ACUERDO POR EL QUE SE EMITE INFORME SOBRE PROPUESTA DE ORDEN POR LA QUE SE APRUEBAN ADAPTACIONES DE CARÁCTER TÉCNICO DEL DOCUMENTO “PLANIFICACIÓN ENERGÉTICA. PLAN DE DESARROLLO DE LA RED DE TRANSPORTE DE ENERGÍA ELÉCTRICA 2015-2020”, APROBADO POR ACUERDO DEL CONSEJO DE MINISTROS DE 16 DE OCTUBRE DE 2015.

Expediente núm.: IPN/CNMC/038/17

SALA DE SUPERVISIÓN REGULATORIA

1.1. Repotenciación Nueva Casares-Jordana 220 kV (tramo desde la antigua T-Casares a Jordana)

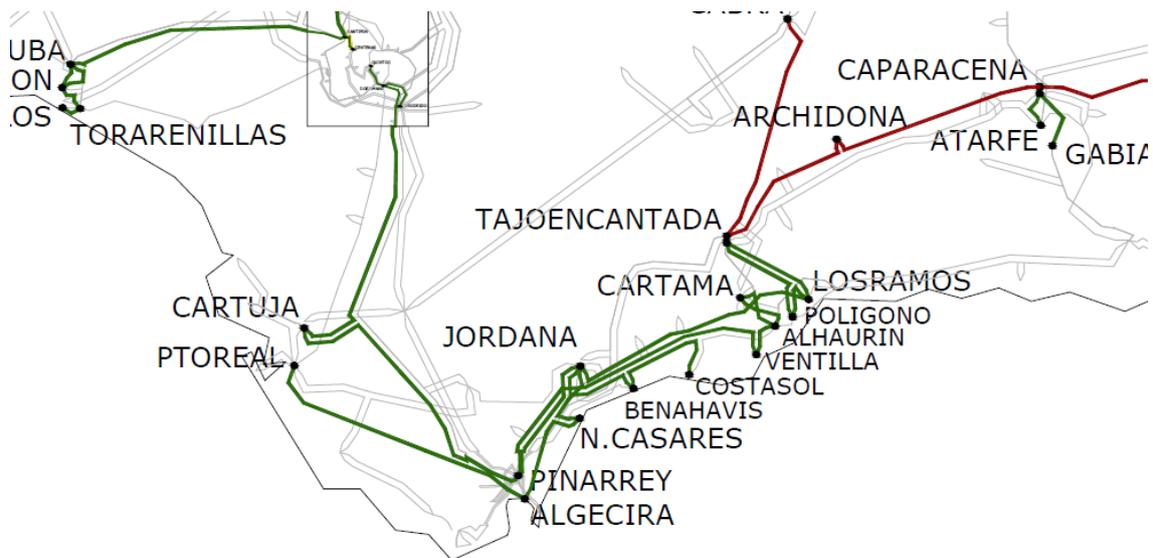
Expone el OS que al entrar en servicio las SE de “Jordana” y “Cártama”, conectadas en este eje, se ha producido una variación de la topología, quedando “Nueva Casares-Jordana-Cártama-Los Ramos”. A este respecto, la Planificación vigente contempla los aumentos de capacidad de “Jordana-Cártama” y “Cártama-Los Ramos” ya puestos en servicio, pero queda por incluir el tramo desde la antigua “T/Casares a Jordana 220 kV”.

Justifica el OS que dicho proyecto no se recogió en su momento porque los trabajos en el tramo entre “Jordana” y “Los Ramos” se vieron afectados por la construcción del AVE Córdoba-Málaga, y por la línea de “Entrada/Salida en Cártama”, siendo necesario cambiar un apoyo de la línea y realizar una modificación al proyecto.

Por todo lo anterior, propone realizar la adaptación de carácter técnico en la que se recoja la Repotenciación de la línea “Nueva Casares-Jordana 220 kV” al tiempo que se incluya en las observaciones que aplica al tramo que va entre la antigua T/Casares y Jordana.

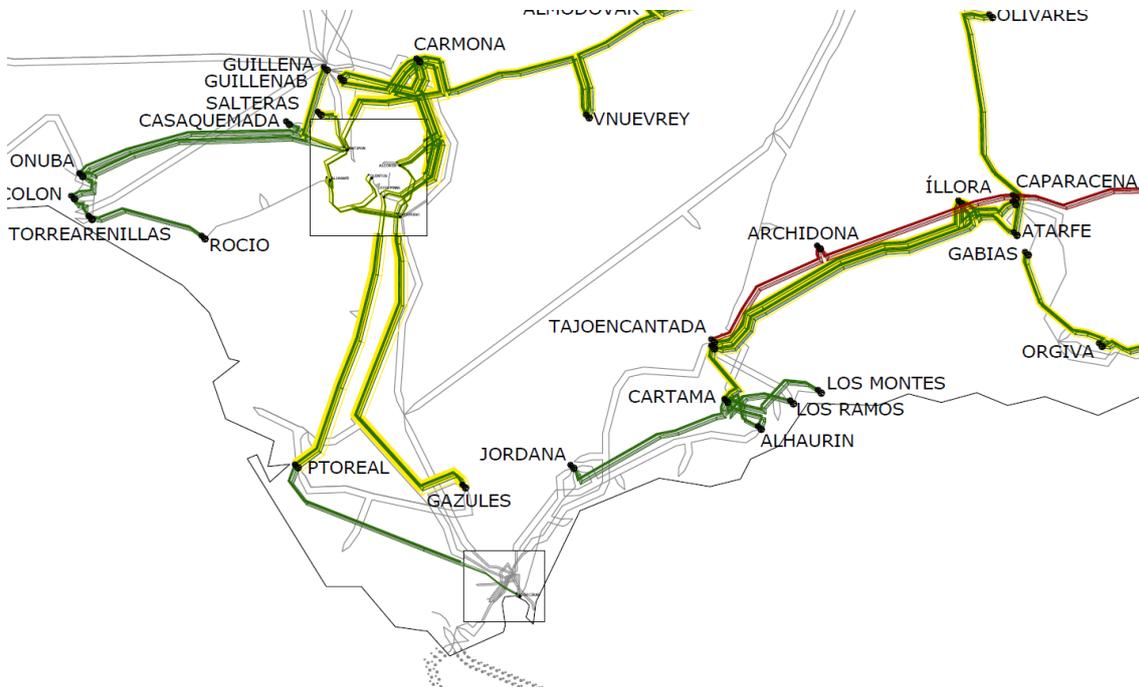
Por otro lado, en lo que respecta a la Planificación vigente 2015-2020 la repotenciación contemplada (Figura 3.59. Actuaciones de repotenciación en la red de transporte en el periodo 2015-2020) sería:

Es decir, no se contemplaba más que los ejes: “*Jordana-Los Ramos*” y “*Puerto Real-Algeciras*”. Con todo, la adecuación propuesta no se encuentra recogida dentro del documento de planificación vigente.

Por todo lo expuesto, la propuesta del OS no responde a una adaptación técnica sino a la inclusión de una actuación dentro de la Planificación. En este sentido, dicha actuación debería haberse recogido dentro de la solicitud de Modificación de aspectos puntuales informado por la Sala de Supervisión Regulatoria el pasado 15 de marzo¹¹, materializado en la correspondiente Resolución de 30 de julio de 2018¹² y no en la solicitud objeto del presente informe.

No obstante, si se incluyera dentro de la Orden que finalmente se apruebe, debería especificarse dentro del apartado de observaciones, la longitud de dicho tramo, así como el incremento de capacidad real que supone dicha actualización.
